INFORMAÇÃO TÉCNICA Nº 291/2019

Saneamento. Sistema de esgotamento sanitário. Análise de estudo ou projeto de esgotamento sanitário. Apesar das limitações na sua elaboração Relatório Técnico referente à bacia drenante para o complexo Lagunar da Baixada de Jacarepaguá e Barra da Tijuca, próprias da fase de concepção, o relatório é adequado, exceto no que tange à proposta de instalação e operação de Unidade de Tratamento de Rio – UTR. Os documentos apresentados acerca da área formal são insuficientes à análise..

2.1. Relatório Técnico – Bacia drenante para o complexo Lagunar da Baixada de Jacarepaguá e Barra da Tijuca

INFORMAÇÃO TÉCNICA Nº 279/2019

Figura 2 – Desenho esquemático reproduzindo os módulos de equipamentos da tecnologia Flotflux implantado nas Estações de Tratamento de Rio, inclusive na ETR Arroio Fundo. Imagem obtida no endereço eletrônico <http://www.dtengenharia.com.br/estacoes-de-tratamento/a-tecnologia-flotflux>.

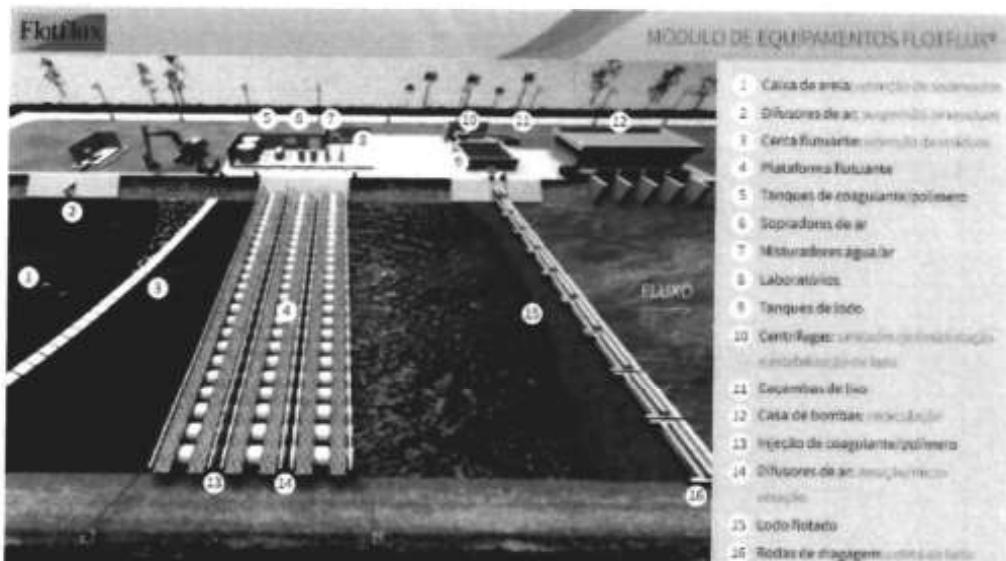
A primeira etapa do processo realizado na ETR Arroio Fundo observada durante a visita corresponde à barreira flutuante, indicada pelo número 3 na Figura 2 e responsável pela retenção de resíduos sólidos flutuantes de maiores dimensões. Segundo o Sr. Bruno, os resíduos retidos são removidos do leito do rio manualmente e dispostos diretamente sobre o solo na margem direita do mesmo, sendo posteriormente transportados para seu destino final pela Companhia Municipal de Limpeza Urbana (COMLURB).

A jusante da barreira flutuante, a água do rio recebe o lançamento de sulfato de alumínio e polímero, bem como a injeção de ar pelo sistema de aeração, através de tubulações existentes na plataforma flutuante, indicada pelo número 4 na Figura 2. Esta constitui a etapa de coagulação e floculação, promovendo a aglutinação dos sólidos em suspensão presentes na água e a formação do lodo. Em seguida, a água do rio passa por um

O lodo flotado passa por um processo de raspagem superficial feito por uma estrutura de borracha flutuante, instalada transversalmente na calha do rio e ativada a cada 40 minutos. Dessa forma, o lodo é direcionado para as rodas de dragagem, indicadas pelo número 16 na Figura 2, que o removem do leito do rio e o conduzem para uma peneira estática. Essa peneira separa os sólidos presentes no lodo, coletados pela COMLURB com frequência quinzenal juntamente com os resíduos retidos pela barreira flutuante. O restante, correspondente à parcela semissólida do lodo, é conduzido para um poço de onde é bombeado para a rede coletora de esgoto que atende a região, operada pela CEDAE e cuja destinação final é o Emissário Submarino da Barra da Tijuca, após passagem por tratamento primário² realizado na Estação de Tratamento de Esgoto da Barra da Tijuca (ETE Barra). Portanto, nota-se que o lodo gerado na ETR não passa por nenhum processo de tratamento.
